## Комплект ремня ГРМ CT1134K1/WP1/WP2 для Audi, Seat, Skoda и VW. Различные модели 2.0 TDI Common Rail первого поколения.

Рис. 3  
«выступ» + упор максимальной нагрузки

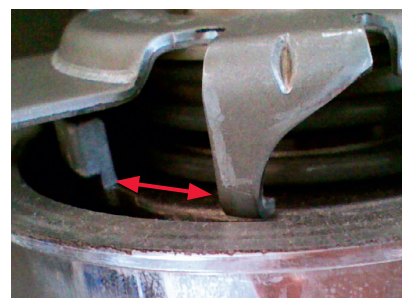
Для установки правильного натяжения, ролик новой конструкции сначала должен быть сжат как можно сильнее с использованием новой гайки и шпильки так, чтобы «выступ» на базовой плите натяжителя мог опуститься ниже корпуса (упор максимальной нагрузки): см. Рис. 3.
